泊発電所3号炉 基準地震動の策定について

令和4年11月30日
北海道電力株式会社

指摘事項に対する回答方針

断層モデルを用いた手法による地震動評価結果

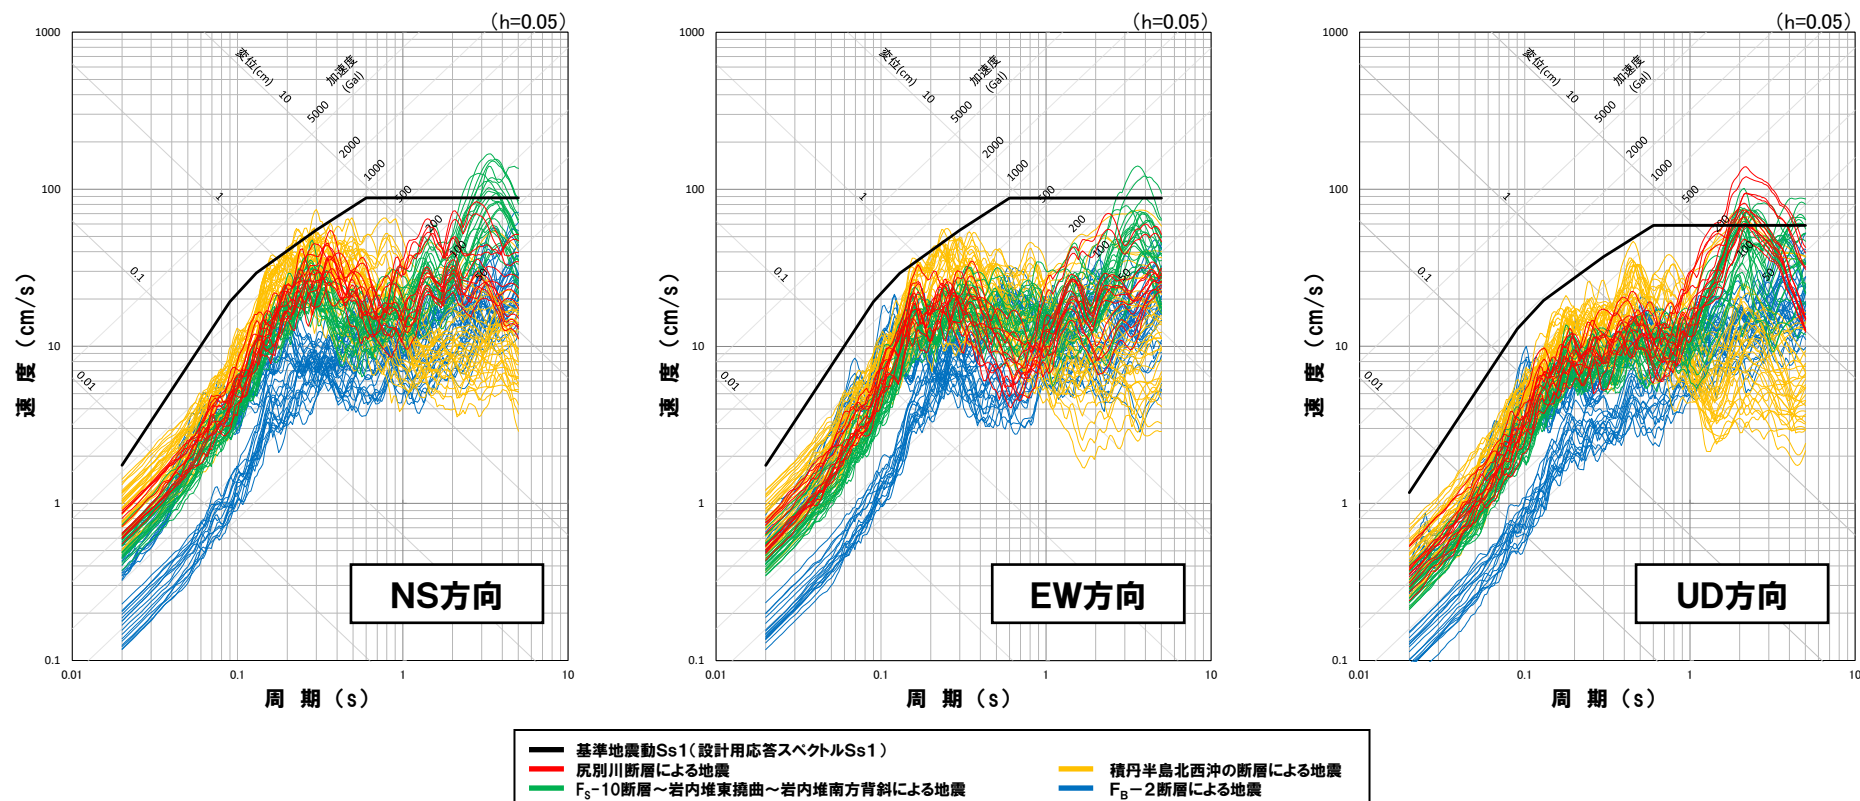
| No. | 指摘事項 | 指摘時期 | 回答方針 | ページ |
|-----|---|----------------------------------|---|-------|
| 1 | 断層モデルを用いた手法による基準地震動の策定において、Ss1を一部周期帯で上回る39ケースの地震動については、検討用地震毎にSs1との応答スペクトルの関係を整理した上で、それぞれの検討用地震の地震動評価ケースから代表を選定できることについて、選定理由とともに科学的・技術的な説明を行うこと。 | 令和4年 10月21日 第1084回 審査会合 | 断層モデルを用いた手法による基準地震動の策定にあたり、検討用地震毎に基準地震動Ss1との応答スペクトルの関係を整理したうえで、代表ケースを選定し基準地震動とすることについて、選定結果を選定理由とともに明示する。 | 15～62 |

○断層モデルを用いた手法による地震動評価結果において、施設に与える影響を考慮し、基準地震動Ss1を上回るケース(39ケース)から基準地震動を設定する。なお、F_B-2断層による地震については、全ての地震動評価結果が基準地震動Ss1に包絡されている。

○基準地震動の設定にあたっては、以下の地震動評価結果の特徴、ならびに、それぞれの検討用地震で時刻歴波形の形状および継続時間が同様の傾向となっていることを踏まえ、相対的に地震動レベルが大きい周期帯に着目して、検討用地震ごとに代表ケースを選定し、基準地震動として設定する。

2.5 一関東評価用地震動の設定

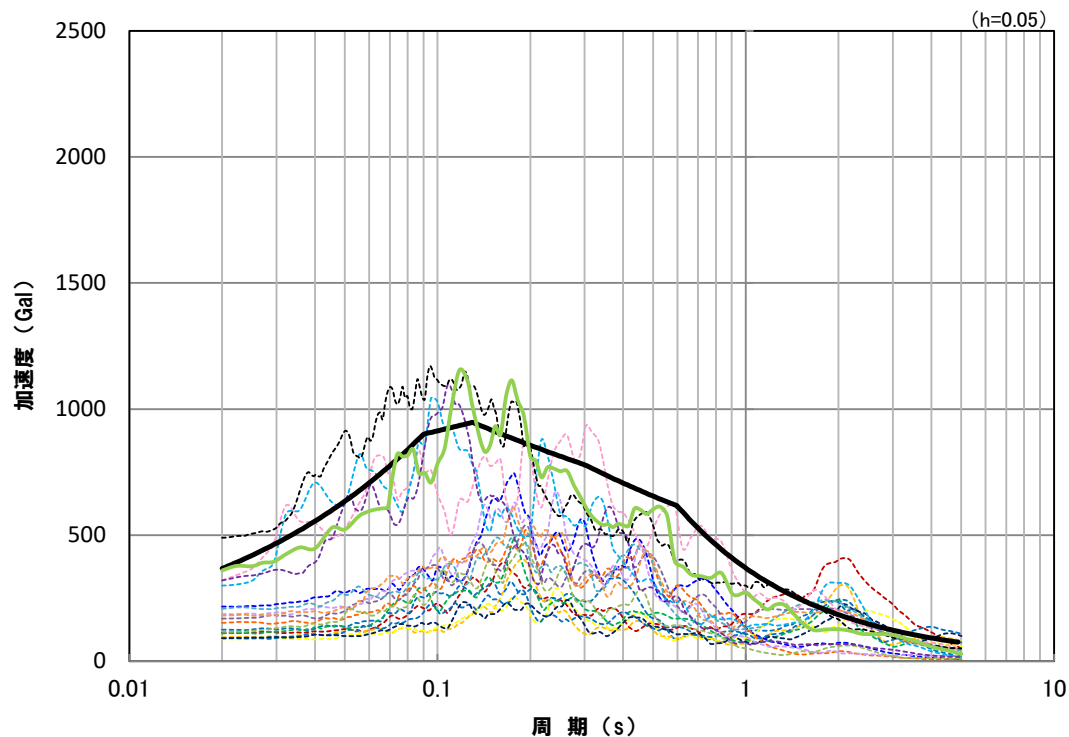
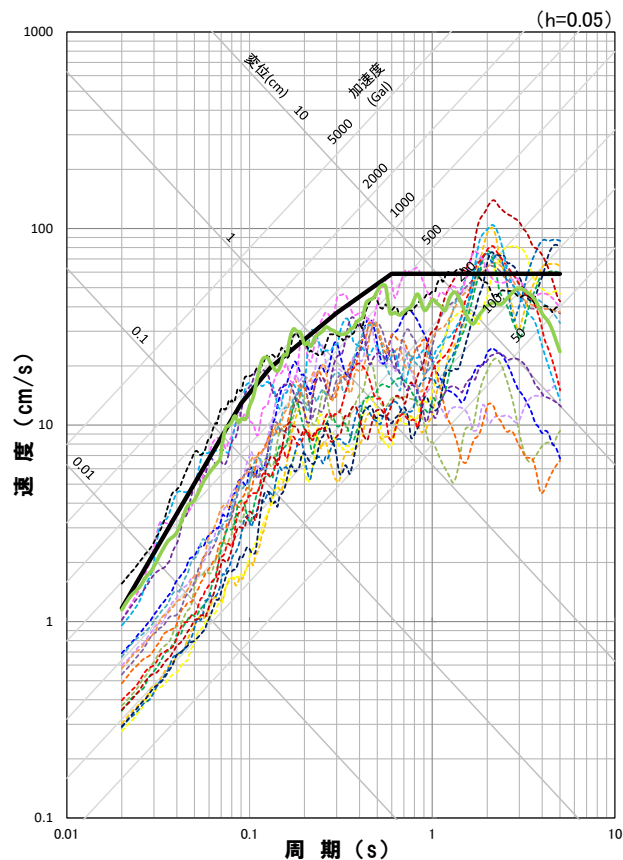
| No. | 指摘事項 | 指摘時期 | 回答方針 | ページ |
|-----|---|----------------------------------|---|-------|
| 2 | 2008年岩手・宮城内陸地震(KiK-net—関東)の一関東評価用地震動(鉛直方向)の設定については、設定にあたって用いる数値等の根拠を明確にして説明を行うこと。 | 令和4年 10月21日 第1084回 審査会合 | 2008年岩手・宮城内陸地震(KiK-net—関東)の一関東評価用地震動(鉛直方向)を設定する際に用いた数値の参考として用いる文献等を明示する。 | 88 |
